Rapport de contrôle d'installations électriques à basse et à très basse tension

RÉF. 154/2024/63291/02:1

Chaussée de Louvain 5 (étage 1er etage) - 5000 Namur

E Visite de contrôle vente ancienne installation (8.4.2.)

TD1

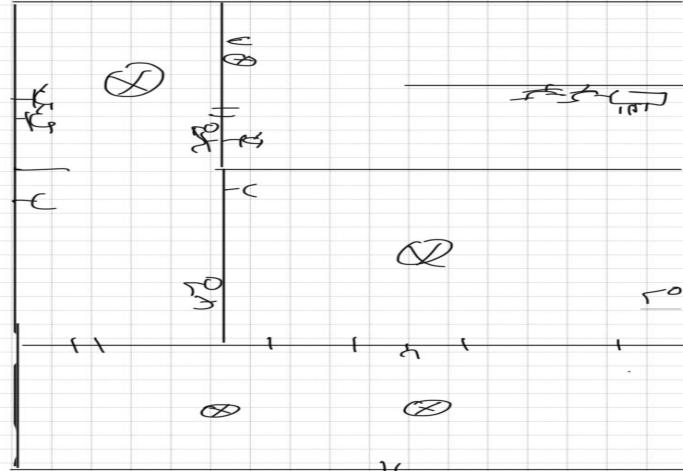
4 fusibles 16A
 5 fusibles 20A
 5 fusibles 10A
